Autorité environnementale

Avis délibéré de l’Autorité environnementale sur la Zac « Sevrans Terre d’avenir Centre-ville – Montceaux » (93)

n°Ae : 2024-98

Avis délibéré n° 2024-98 adopté lors de la séance du 24 octobre 2024

Figure 2 : schéma d'intention d'aménagement (source : dossier)

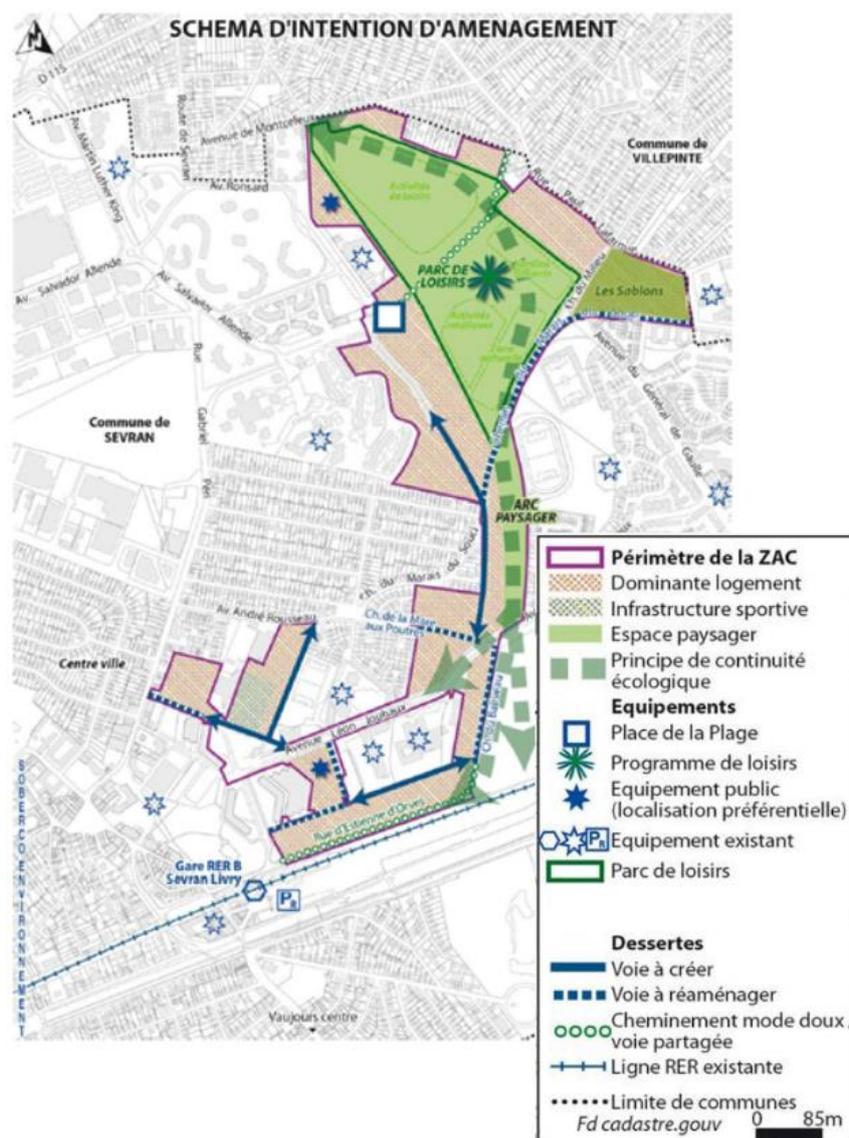
Il s'avère néanmoins que cette programmation qui correspond à celle prévue initialement lors de la création de la Zac a été remise en cause suite à la consultation citoyenne de juin 2021. L'Ae relève que les conséquences des modifications sur la programmation de l'ensemble de la Zac n'ont pas été tirées et que des ambiguïtés subsistent dans certaines sections du dossier avec l'indication par exemple que la « faisabilité d'un équipement nautique [est] à l'étude ».

Outre l'abandon de l'équipement nautique, seule la phase 1 serait encore envisagée à ce stade selon les indications fournies oralement aux rapporteurs. Certaines évolutions envisagées des documents d'urbanisme iraient d'ailleurs d'ores et déjà à l'encontre de la réalisation de la phase 2. Il ne s'agirait donc pas uniquement d'un décalage dans le temps comme suggéré dans le dossier, mais d'une véritable évolution importante de la programmation.

L'Ae recommande de mettre à jour la programmation de la Zac et d'établir clairement dans le dossier le devenir de la phase 2 ou à tout le moins les options envisagées.

Figure 4 : synthèse des enjeux écologiques pour la phase 1 (source : dossier)

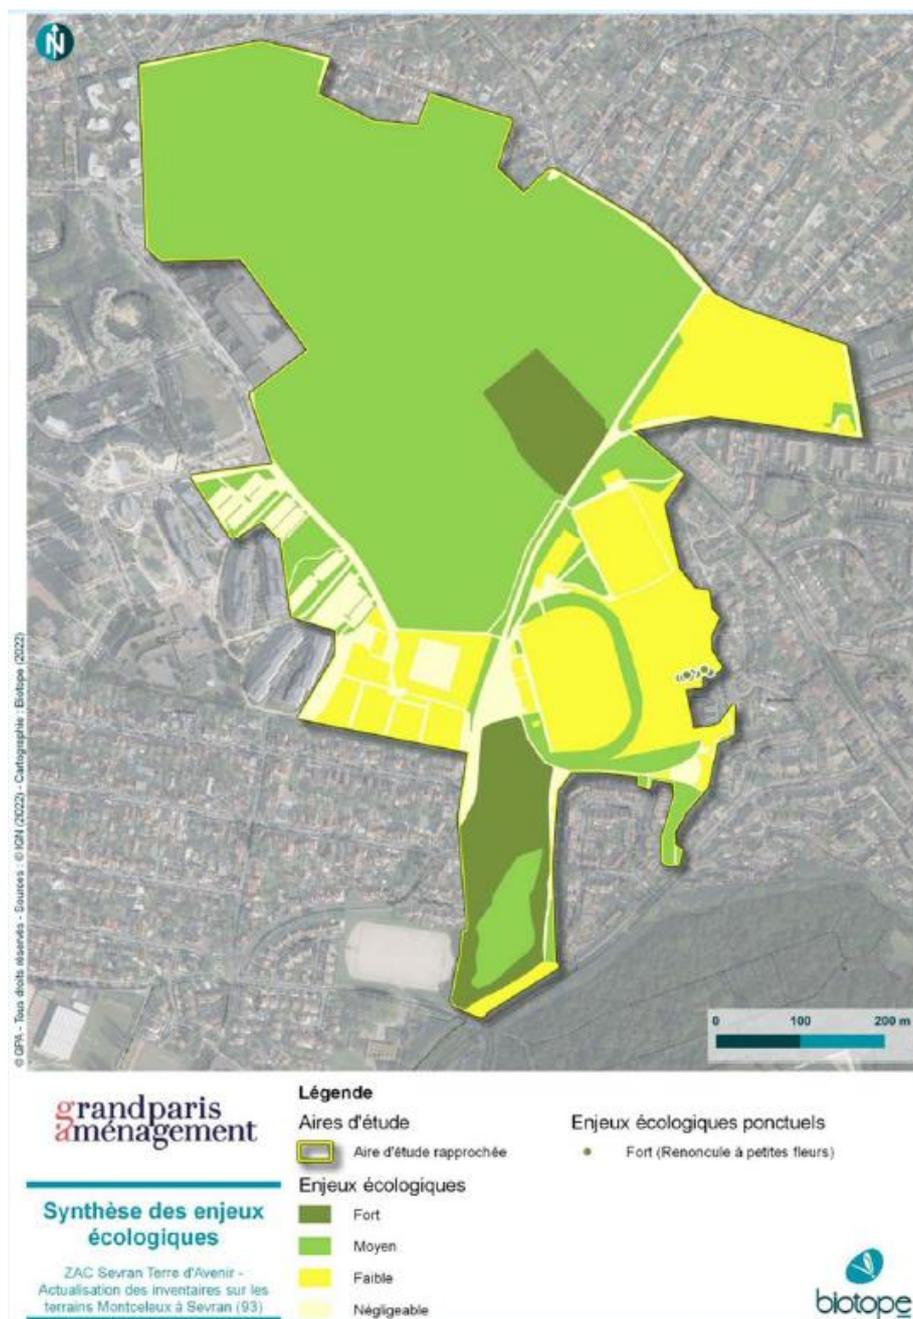
La réalisation d'inventaires complémentaires constitue un point positif mais la présentation des résultats, sans conclusion claire sur les espèces et habitats à prendre en compte, ne permet pas d'appréhender correctement les enjeux. Une synthèse des résultats des différentes études doit être présentée en adoptant si besoin, dans le cas où ces résultats ne sont pas concordants, une approche prudente dans la qualification des enjeux.

L'Ae recommande de reprendre la présentation de l'état initial des habitats naturels et des espèces en synthétisant l'ensemble des résultats disponibles et en concluant de façon claire sur les niveaux d'enjeux associés.
